AMENAGEMENT HYDROELECTRIQUE DE NACHTIGAL

PANEL TECHNIQUE

Revue de l'APD provisoire

31 mars 2015

Figure 3 : Bathymétrie dans la retenue au bout de 45 ans (Artélia)

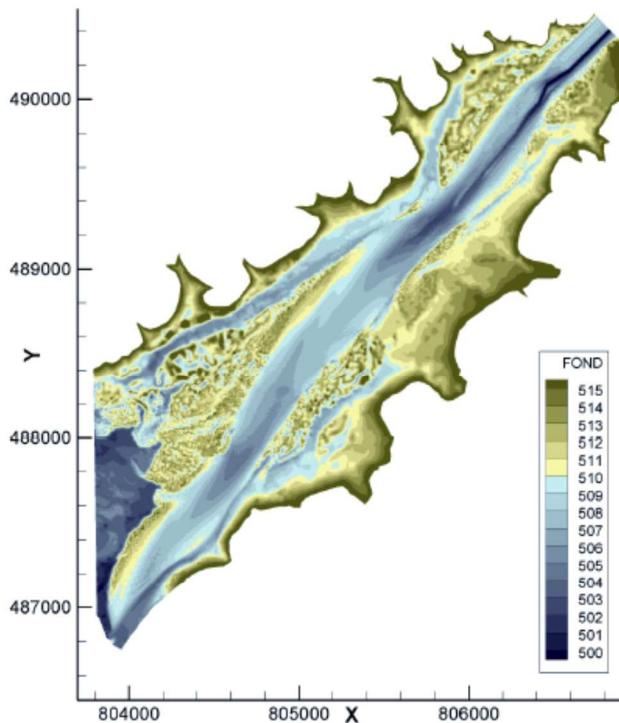
Ce volume utile est calculé dans la note 2-2.04 sur la base de la topographie/bathymétrie actuelle sans tenir compte de l'alluvionnement. L'impact de la sédimentation dans la retenue sur cette tranche d'exploitation ne semble pas avoir été pris en compte. On voit sur la Figure 3 que les zones ensablées se développent largement au-dessus de la cote 512. On peut donc s'attendre à une perte progressive de la capacité utile de la retenue.

Figure 7 : Sous-pressions dans les combinaisons où le débit à l'aval du barrage est nul

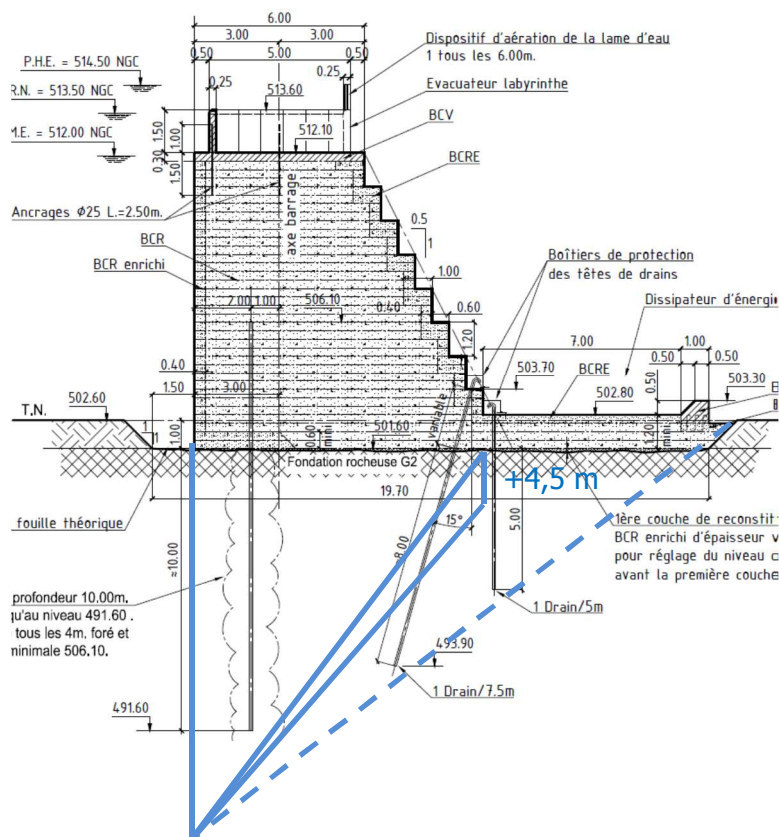
En l'absence de drain, l'hypothèse naturelle serait un profil triangulaire entre l'amont et l'aval de la dalle de dissipation d'énergie. Les drains permettent de rabattre la sous-pression au niveau du contact béton-fondation mais seulement au niveau de la tête de drains, soit vers la cote 503 m. La différence n'est pas négligeable puisque la section critique est à la cote 498,50 soit une différence de 4,50 m.

➤ **Le calcul des sous-pressions dans les situations d'étiage est à revoir**

Figure 8 : Amplification en crête des barrages-poids.

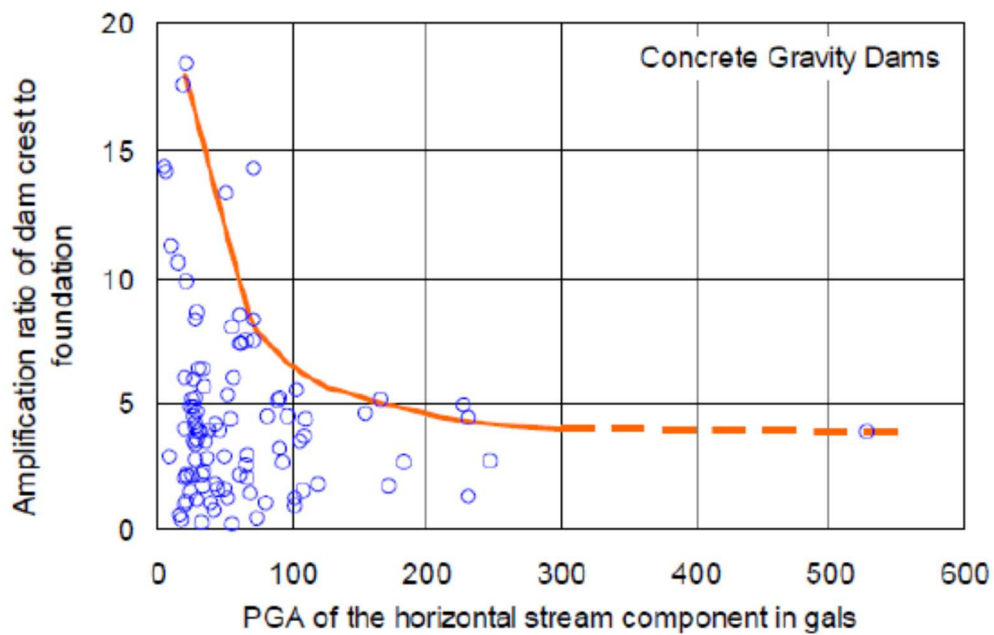
On voit que des amplifications de 5 sont possibles pour des accélérations horizontales au rocher de l'ordre de 0,1g.

- ***Le panel recommande de prendre en compte l'amplification de l'accélération en crête du barrage pour le calcul de stabilité et les calculs de structures du seuil labyrinthe.***

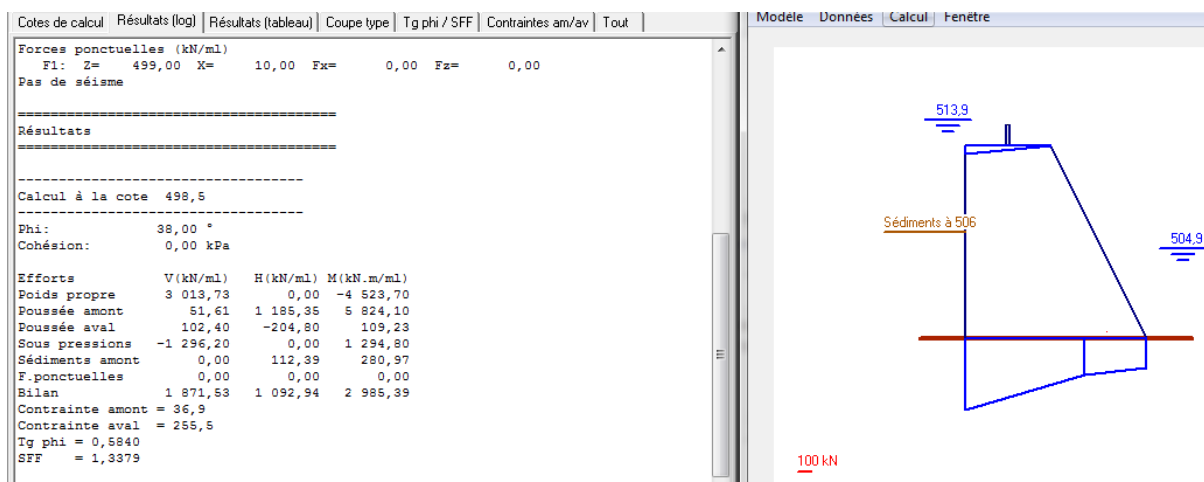
Cas Nor1

La stabilité est insuffisante vis-à-vis des recommandations CFBR et limite vis-à-vis de référentiel EDF.

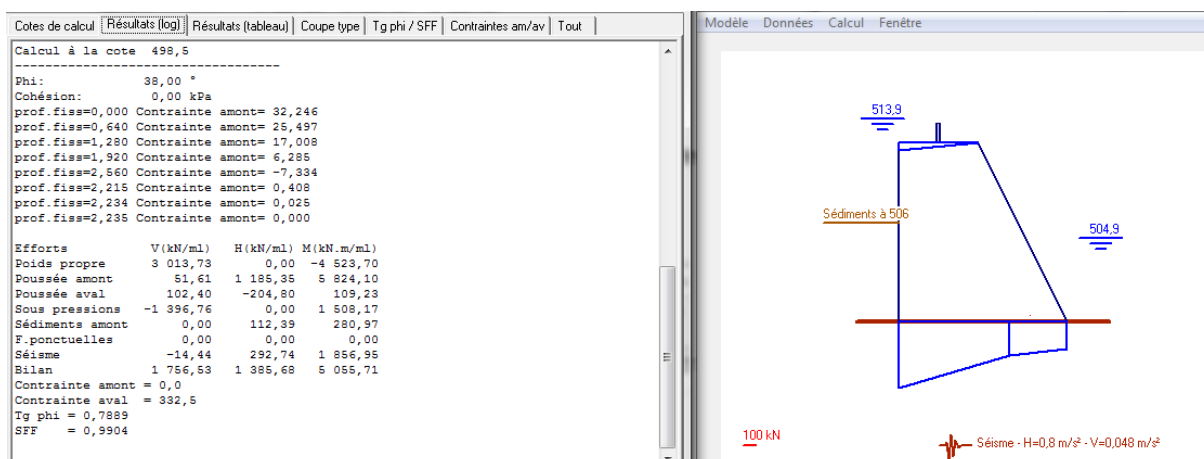
Cas Ext3 (MCE)

SSF = 0,99 insuffisant vis-à-vis des deux référentiels.

Figure 9 : Implantation de principe des cellules de pression interstitielle

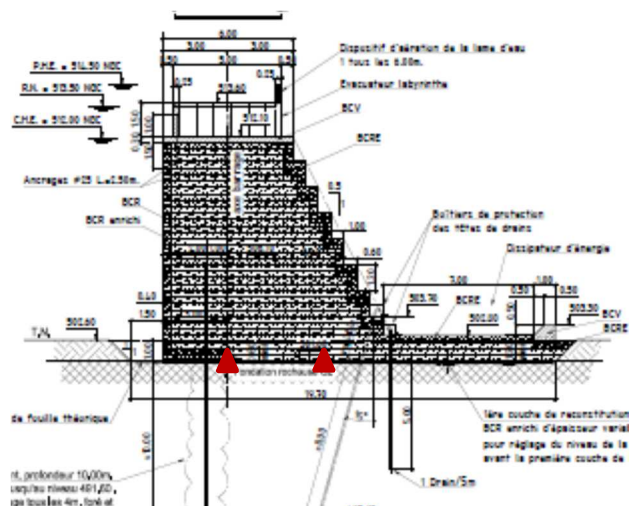
Le Panel recommande la mise en place d'un système d'auscultation de la piézométrie sous le barrage déversant et la mise en place d'un programme régulier d'inspection et d'entretien du système de drainage.

On peut imaginer une dizaine de profils composés de 2 cellules de pressions interstitielles disposées à 1/3 et 2/3 de la longueur de contact barrage-fondation.

On pourrait également disposer quelques cellules sous le tapis aval pour vérifier l'efficacité du drainage.

Figure 13 : Pertuis de chasse : joint rive à rive modifié

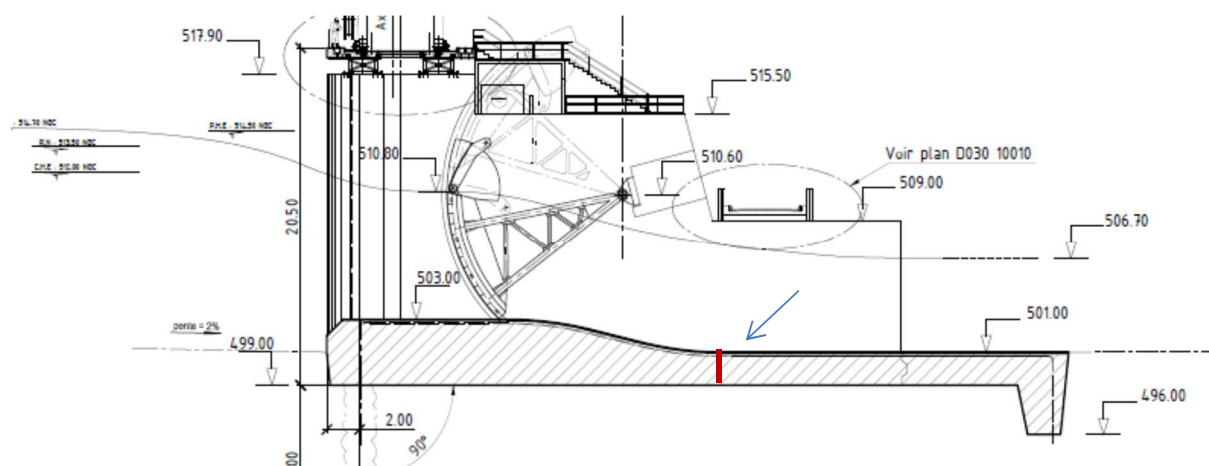
Il est prévu un joint rive à rive à l'aval des piles. Il en résulte que les plots sont d'environ 35 m dans le sens amont aval, induisant un risque de fissuration. Il serait sans doute plus judicieux de positionner le joint aval au droit du bord amont du pont pour avoir des longueurs de plots plus équilibrées.

Figure 19 : Canal usinier – coupe-type en déblai

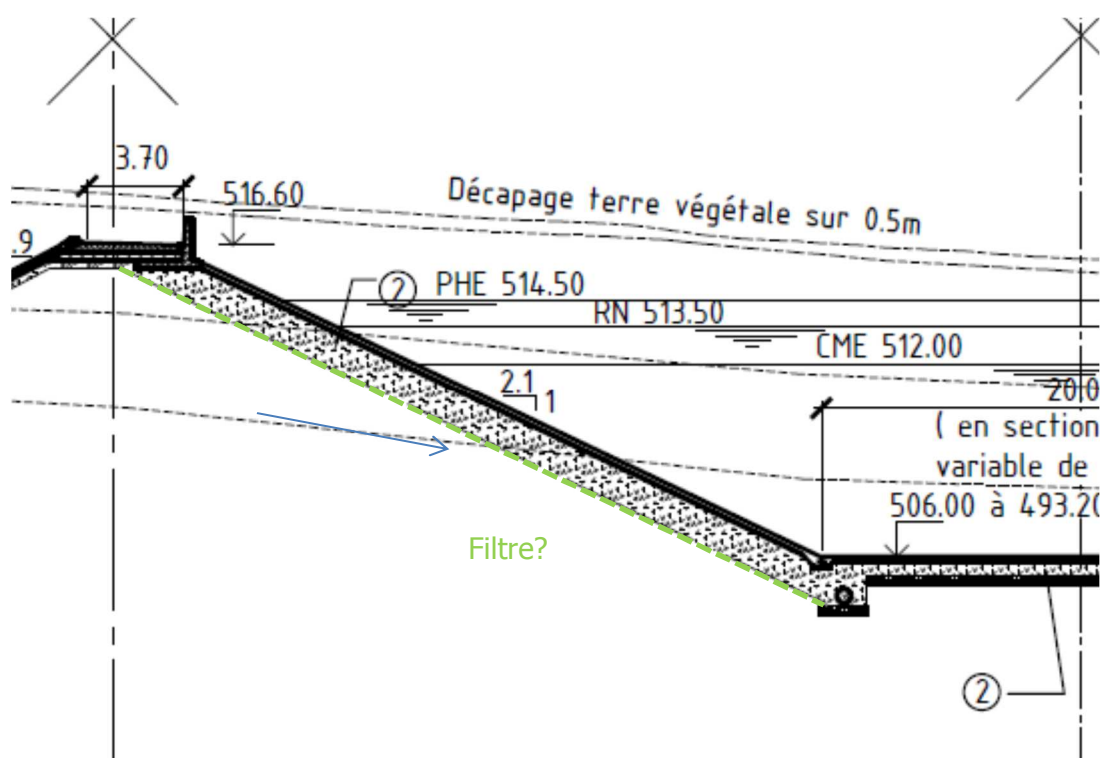
Le Panel considère qu'un filtre granulaire ou géotextile est nécessaire pour protéger le drain en gravier concassé dans les zones où le canal est en déblai.

Figure 21 : Schéma d'alimentation suggéré par le Panel

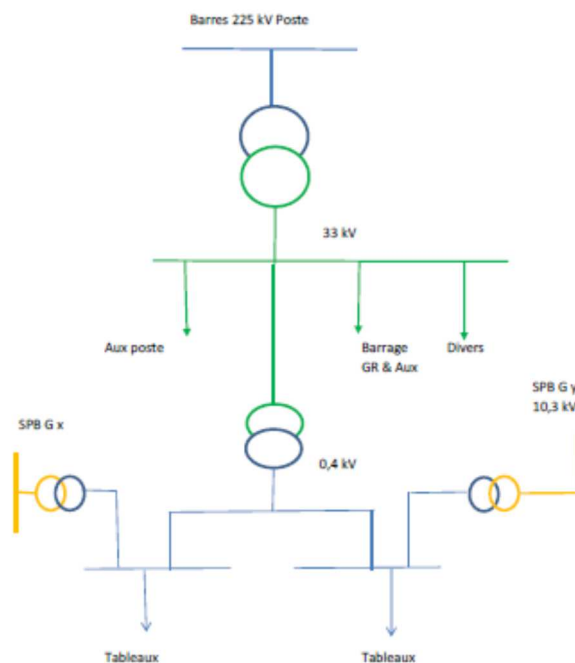
Le Panel a réfléchi à diverses variantes y compris l'installation de transformateurs de groupe à trois enroulements et considère que la solution initialement proposée par le CIST (cellule transformateur 225/30 kV au poste principal) mérite d'être développée sur les plans technique et économique.

- Les auxiliaires du poste.
 - L'usine via une liaison 33 kV.
 - Le site du barrage (possibilité d'évacuer la production du groupe de restitution à voir).
 - Le chantier (alimentation principale).
 - Le réseau local.
 - Eventuellement la cité d'exploitation (pas strictement nécessaire si groupe de secours à la cité).
- Transformateur 33/0,4 kV situé sur la plateforme usine extérieure aval pour alimenter les auxiliaires usine (y compris chambre de mise en charge...).
 - Possibilité d'alimentation des auxiliaires usine (et éventuellement les autres par les liaisons 33 kV) par 2 groupes mais en fonctionnement uniquement (groupe bloc) via transformateur 10,3/0,4 kV.

Ces principes sont succinctement illustrés pas le schéma ci-dessous.
